532 0294 10 cikkszámú vezetőgörgő anyagváltása

532 0294 10

INA 0019

1. ábra: 532 0294 10 (régi változat)

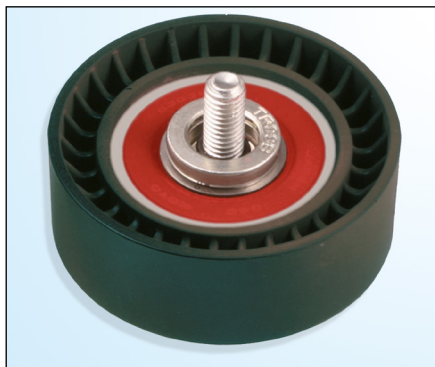
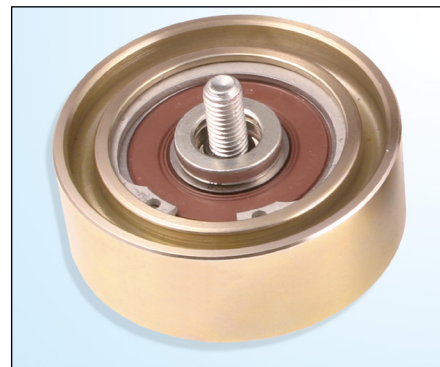
Termékeink állandó továbbfejlesztésének keretében a **532 0294 10** cikkszámú vezetőgörgő felületét fémről műanyagra változtattuk.

Az átállási időszakban előfordulhat, hogy műanyag futógörgős vezetőgörgő és fém futógörgős vezetőgörgő is kiszállításra kerül.

Mindkét vezetőgörgő az eltérő kivitelei ellenére korlátlanul felhasználható a katalógusban megadott járművekhez.
